Errata do wydrukowanych Polskich Norm

PN-S-02205:1998 Drogi samochodowe – Roboty ziemne – Wymagania i badania

Rysunek 3 – Wartości wymagane w nasypach:
Wskaźnika zagęszczenia I_s i wtórnego modułu odkształcenia E_2 , megapaskali

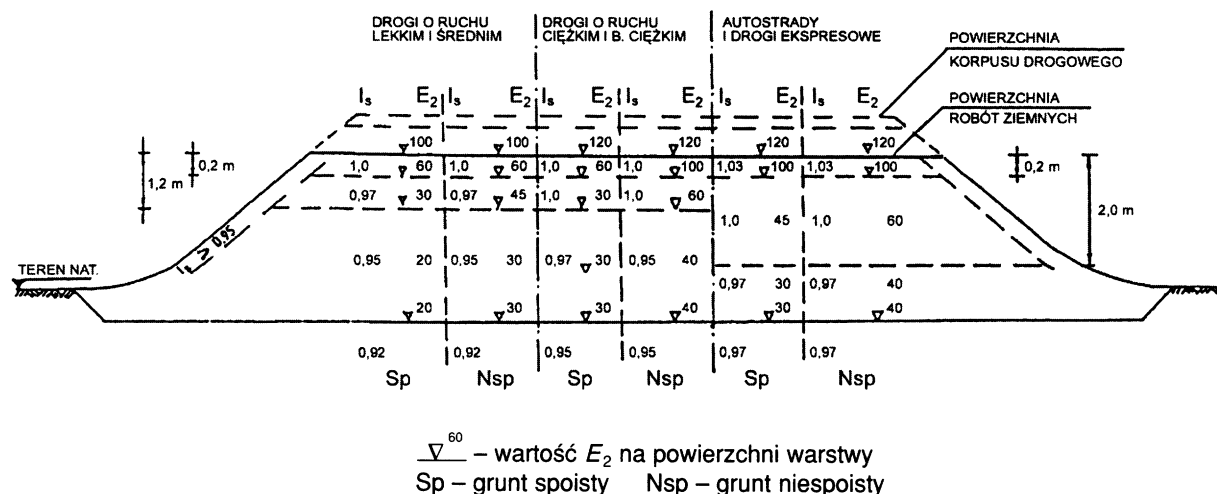
Ponadto na s. 13 w rysunku 3 zamieszczono błędne wartości wtórnego modułu odkształcenia E_2 . Poniżej zamieszczamy poprawną wersję rysunku 3.
